Zastąpienie napinaczy 531 0069 10 i 531 0071 10 przez 531 0250 10

531 0250 10

Stan 05.2008

INA 0018

Fot. 1: zamiana napinaczy

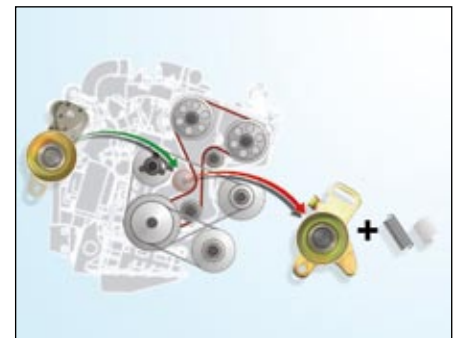
Napinacze **531 0069 10** i **531 0071 10** wycofano z oferty handlowej i zastąpiono je napinaczem **531 0250 10** (fot. 1).

- a) napinacz 531 0071 10
- b) napinacz 531 0069 10
- c) napinacz **531 0250 10**

Napinacz **531 0250 10** składa się z dwóch części:

- napinacz z płytą nośną
- płytka dystansowa
